改善箇所説明図

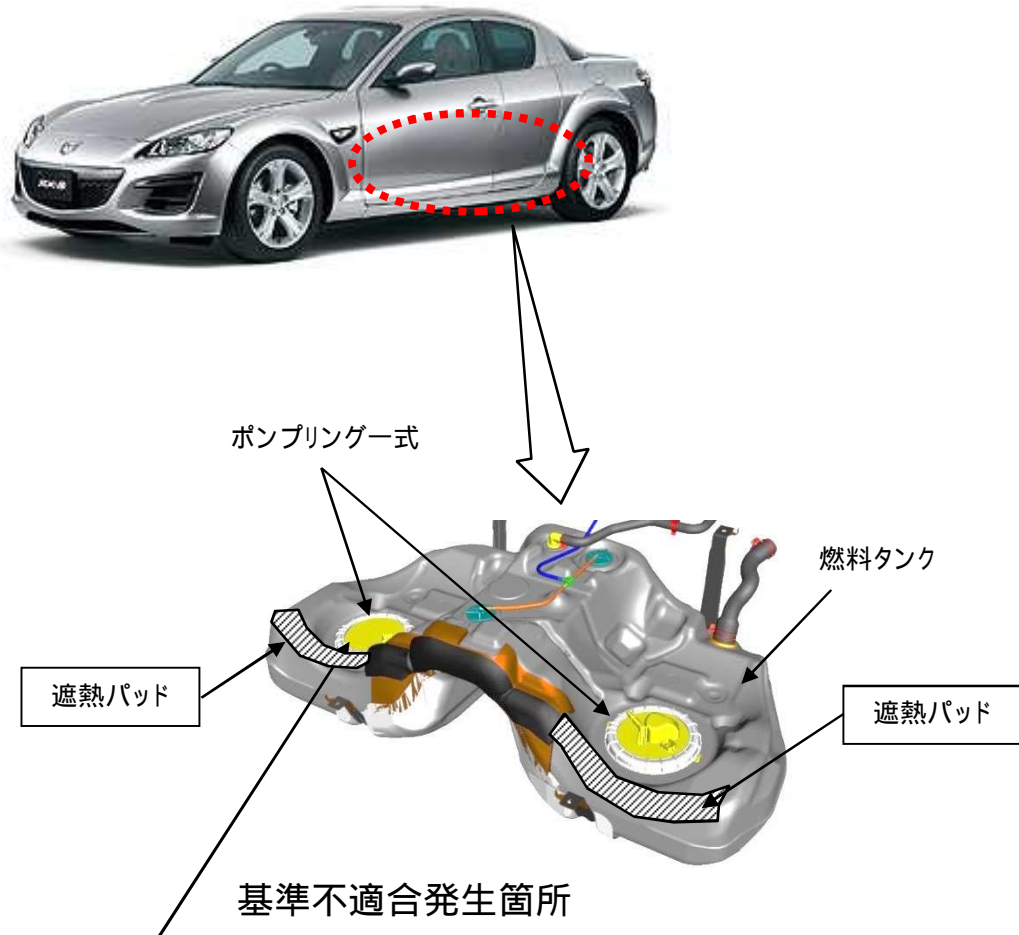
燃料タンクにおいて、タンク上面にある樹脂製ポンプリング部の遮熱性が不足しているため、エンジンや排気管からの熱影響を受けてポンプリングが劣化することがある。そのため、そのまま使用を続けると劣化が進行して、ポンプリングに亀裂が入り燃料が漏れ、最悪の場合、火災に至るおそれがある。

全車両、燃料タンクに遮熱パッドを貼り付ける。

識別：左リヤ・ドア・ロア・ヒンジ取付けボルト（下側）の頭に黄ペンを塗布する。

改善箇所説明図

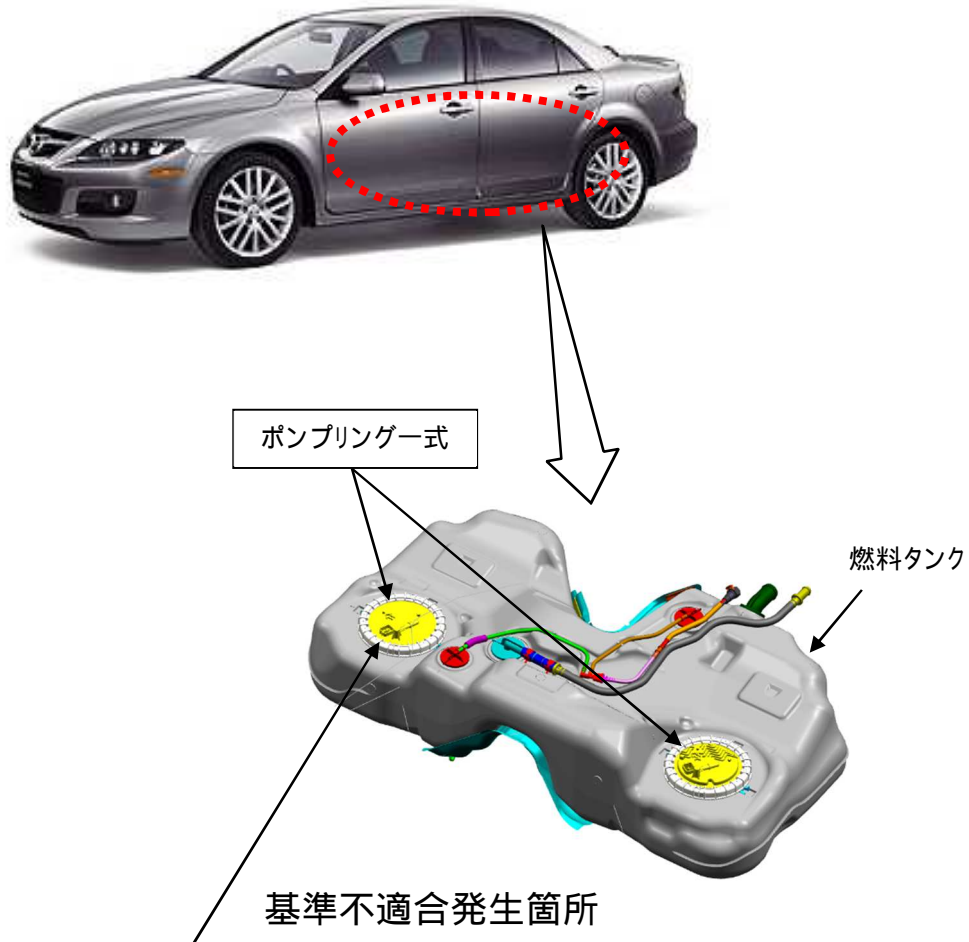
燃料タンクにおいて、タンク上面にある樹脂製ポンプリングの締め付けトルクの設定が不適切なため、ポンプリングの強度が低下することがある。そのため、そのまま使用を続けるとポンプリングに亀裂が入り燃料が漏れ、最悪の場合、火災に至るおそれがある。

全車両、ポンプリング一式を新品に交換し、適切なトルクで締め付ける。

識別：左リヤ・ドア・ロア・ヒンジ取付けボルト（下側）の頭に黄ペンを塗布する。
